**Syndicat des eaux
de
Seurre Val de Saône
(21.250 SEURRE)**

AVIS d'HYDROGEOLOGUE AGREE

**Création d'un nouveau puits
sur
le champ captant de Glanon
et
définition des périmètres de protection**

Octobre 2012

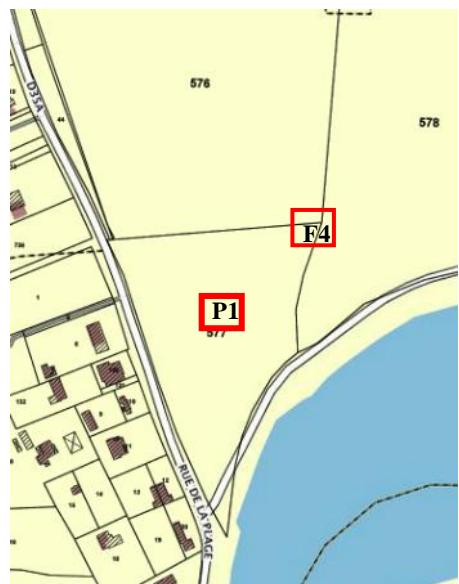
Le périmètre de protection immédiate : Le champ captant de Glanon est implanté sur la parcelle syndicale A577 clôturée qui inclut les puits et les stations de pompage. Le grillage n'est pas en état satisfaisant et le nouveau point d'eau F4 est très proche de la limite cadastrale.

Un ajustement des contours est souhaitable pour donner son sens à la protection immédiate des ouvrages de production.

On recommande l'acquisition d'une surface sur les parcelles voisines (A576 et 578) de manière à isoler le forage F4 dans un carré d'au moins 15 m de côté centré sur l'ouvrage. Cela signifie que l'emprise peut être supérieure à la zone clôturée.

Un carré de même dimension minimum (15* 15 m) serait à isoler autour du P1. La pose d'une clôture rigide d'une hauteur de 2 m minimum, ancrée au sol, nous paraît nécessaire pour matérialiser le périmètre de protection immédiate de chaque ouvrage et cela même si le nécessaire nettoyage des pieds de clôture après les crues constitue une contrainte. Par contre, la clôture actuelle de la parcelle syndicale peut être modifiée pour éviter de piéger les flottants en période de crue.

L'accès aux points d'eau est à doter d'un portail sécurisé de 3 m de large.
